Název a evidenční číslo Stavby: II/272 Lysá nad Labem, průtah - stavba	Číslo SO/PS / / číslo Změny SO/PS: 302.1 / 3	Číslo ZBV: 15
Název stavebního objektu/provozního souboru (SO/PS): Hlavní stoka - ulice Československé armády

Název a evidenční číslo Stavby: II/272 Lysá nad Labem, průtah - stavba	Číslo SO/PS / / číslo změny SO/PS: 302.1 / 3	Číslo ZBV: 15.5
Název stavebního objektu/provozního souboru (SO/PS): Hlavní stoka - ulice Československé armády

Popis a zdůvodnění Změny Kolize IS

Předmětem tohoto ZBV je kolize nově budované kanalizační stoky DN 800 s inženýrskými sítěmi (horkovod, ČEZ, STL PZ) a posun stávající SSZ v křižovatce ulice Československé armády s ulicí Resslerova z důvodu velkého výskytu inženýrských sítí.

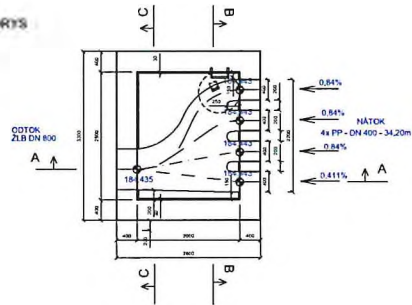
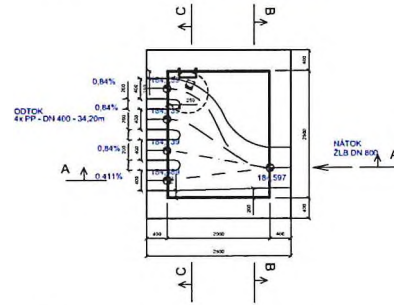
- 1) Výkres shybky – je zapotřebí atypická šachta ve které musí být spád 1:3 a na to je potřeba délka (průměr) šachty 1,8 m. Dále se vkládá další šachta a ještě dvě na obtoku. Navíc by se toto řešení muselo opakovat 2x. Výkres není zpracován do detailu – případně by se dopracovalo.
- 2) Nahrazení potrubí DN 800 v úseku od horkovodu po VN, plynovod plastovým potrubím 4 x DN 400.

Zaslanému výřezu ze situace se zeleným puntíkem v místě spadiště bez dalších výkresů a technické zprávy nerozumíme. Chybí doložit podélný profil jednotné stoky původní a změněné, půdorysný řez a svislé řezy řešeným objektem spadiště a to včetně hydrotechnických bilancí průtoku a výpočtů. Objekt má své normové řešení dle kap. 5.10.6 a souvisejících článků podle závazné normy ČSN 75 6101 Spadist'ová šachta a kanalizační přípojky.

Projektant RDS byl vyzván zhotovitelem k vydání vyjádření projektanta k řešení kolize kanalizace DN 800 s ostatními sítěmi v ulici Čsl. Armády – Lysá nad Labem. K této problematice měl projektant dále k dispozici stanovisko č.3 následného správce kanalizace - společnost Stavokomplet. Problematika kolize kanalizace s ostatními inženýrskými sítěmi v úseku mezi šachtou Š16 a Š 17 byla podrobně rozpracována projektantem SO 302 Ing. Marií Matějkovou (Společnost PROVOKAP, s.r.o). Vyjádření Ing. Matějkové a související výkresy jsou přílohou tohoto vyjádření projektanta.
